改善箇所説明図

基準不適合箇所

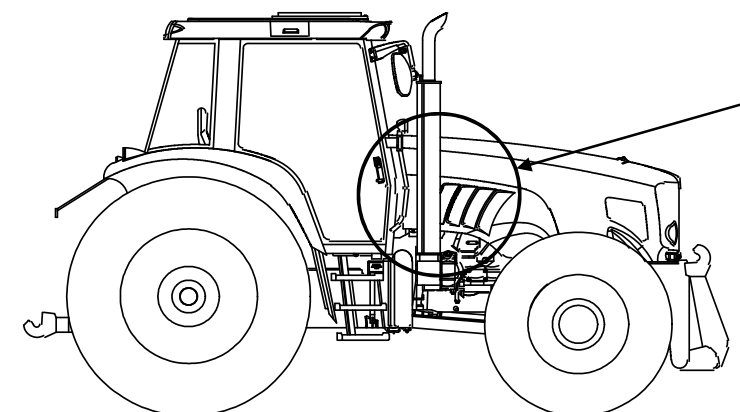
農耕トラクタにおいて、ブレーキマスターシリンダーに製造不良のものが
あるため、短時間にブレーキペダルを強く踏み込む操作を繰り返すと、一
時的にブレーキペダルが踏みこめなくなり、ブレーキが利かなくなるおそれ
がある。

全車両、ブレーキマスターシリンダーを良品に交換する。

キャブ右前ボンネット部のブレーキマスターシリンダーに黄色の識別ペイントを塗布する。
